行政院環境保護署 會議簽名單

會議名稱：本署環境影響評估審查委員會第 418 次會議

行政院環境保護署環境影響評估審查
委員會第 418 次會議列席單位、旁聽
民眾發言單或書面意見

2. 變更內容對照表

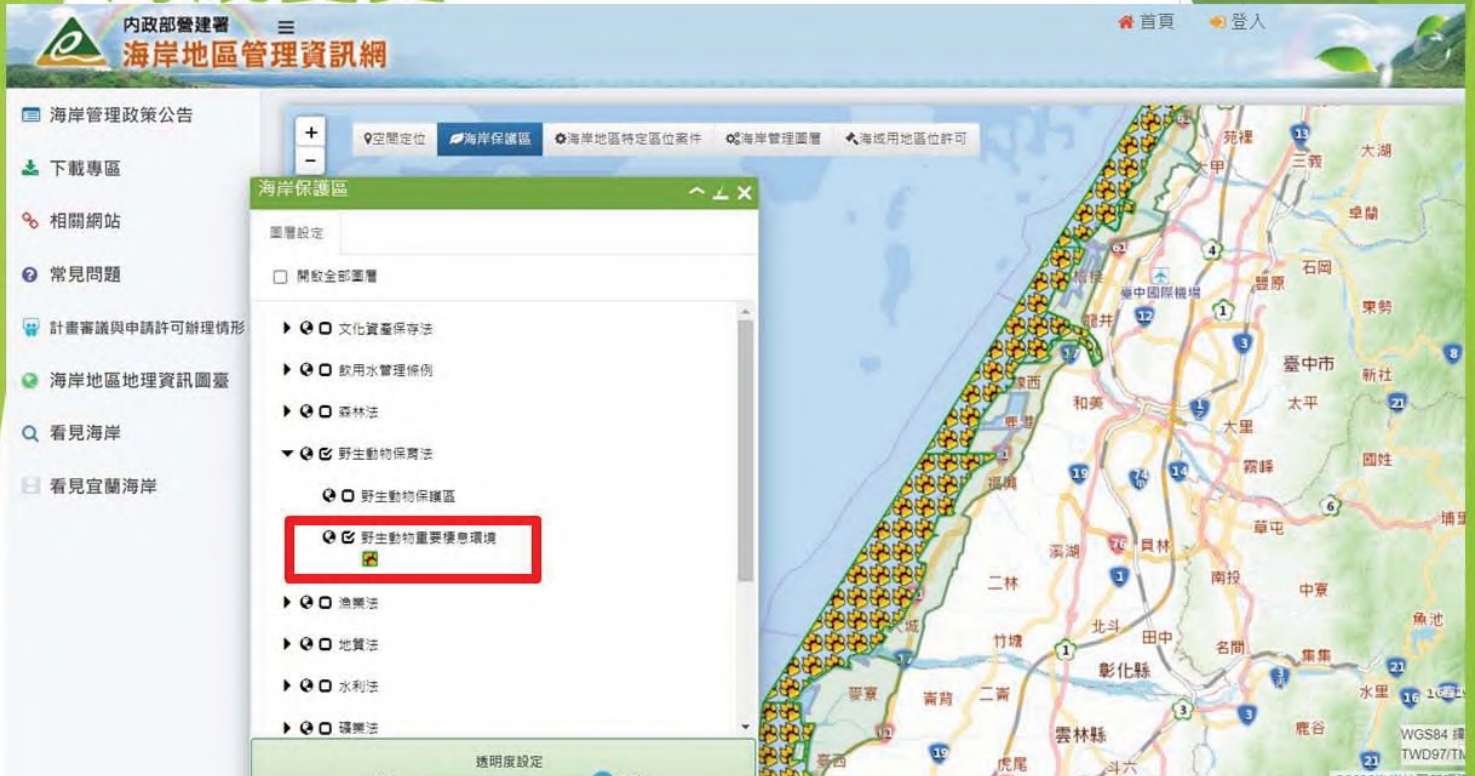
海纜變更

- 由開發單位簡報可知本案海纜經過海保署109年公布之白海豚重要棲息環境
- 依野保法第8條第2項規定「在野生動物重要棲息環境實施農、林、漁、牧之開發利用、採採礦、採取土石或設置有關附屬設施、修建鐵路、公路或其他道路、開發建築、設置公園、墳墓、遊憩用地、運動用地或森林遊樂區、處理廢棄物或其他開發利用等行為，應先向地方主管機關申請，經層報中央主管機關許可後，始得向目的事業主管機關申請為之。」
- 過去本案環評通過之時並未劃設白海豚重要棲地，如今新路線欲申請變更，是否已依法上開三層主管機關申請？
- 依海岸管理法第12條第2項「一級海岸保護區應禁止改變其資源條件之使用。」，也就是說依法不得開發，請問本案如何申請的？

本次變更新增三腳套管式結構示意圖

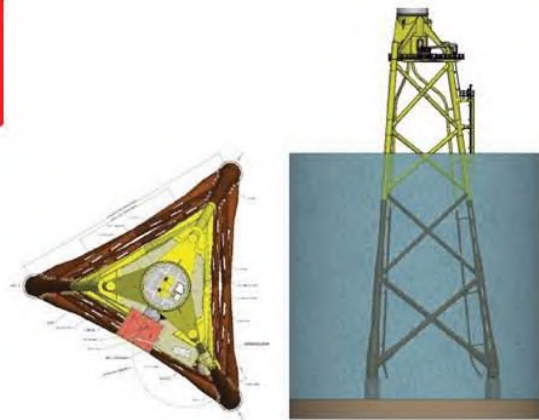
部分基樁改為三腳套管

- 開發單位變更理由僅因套管技術成熟欲增加選用彈性，未說明其必要性、正當性及符合比例原則。
- 簡報僅收集目前使用三腳套管的風場案例，未進一步整理其他四腳或單樁的風場比較，也未交代三腳套管在成本、安全及生態保育上的優劣。
- 在與原規畫主要差異的呈現上，僅選擇性的隱惡揚善，我們都知道打樁的時間、音量及深度等都會因套管腳數而異，若三腳套管都只有優點，為何不一開始就項簡報中104年德國的EnBW Baltic風場使用三腳式？
